## Compte rendu du Technical Committee du 23 mai 2024

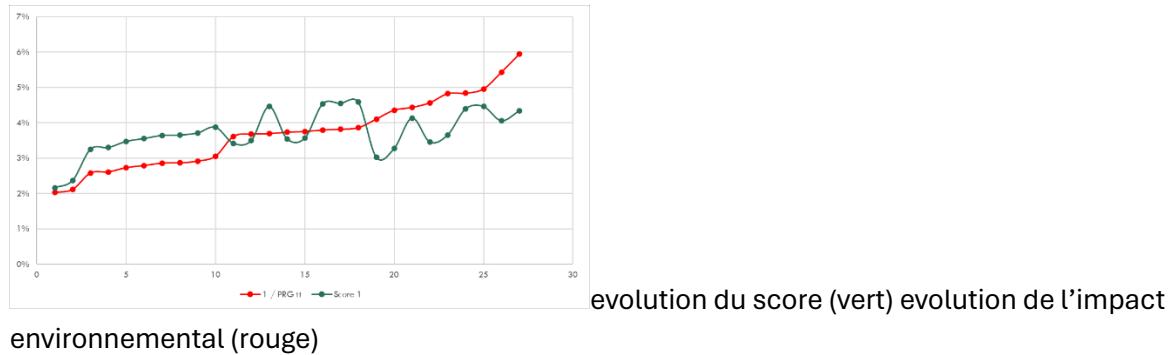
L'impact des matériaux dans les foils finis sont similaires, on comprend donc que c'est la masse de chutes qui impact l'ensemble.

La technique Hors Plan Robot produit moins de chute que les techniques de drapage à la main. Cependant baser le score foil uniquement sur l'impact environnemental tend à orienter les constructions de foils vers des techniques de drapage hors plan au robot.

#### Le score 2 : Directement proportionnel à l'impact environnemental.

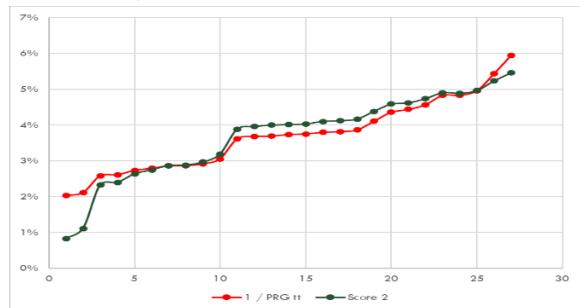
Idéal pour l'outil éco-score dans son ensemble et idéal pour répondre à la problématique de départ de la règle qui est : réduire l'impact environnemental. Cependant ; les chantiers pratiquant la technique hors plan à la main risque d'avoir des difficultés à produire certains foils s'ils ne trouvent pas des solutions pour réduire le taux de chute. La seule solution pour les chantiers pour réduire les masses de chute est d'orienter le design vers des formes plus simple.

#### Le score 3 : Moyenne des scores 1 et 2

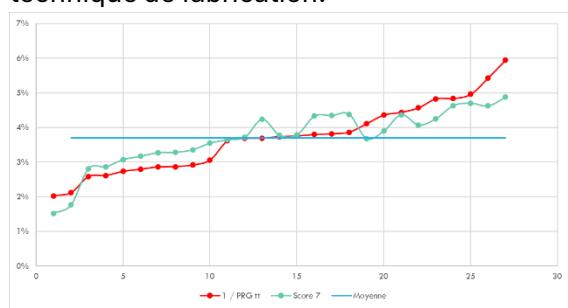
Les scores ne sont plus directement proportionnels à l'impact environnemental : permettent aux foils hors plans fait main les moins impactant d'être récompensés artificiellement, cela pénalise également les foils hors plans robot les plus impactant dans leur moyenne de technique de fabrication.
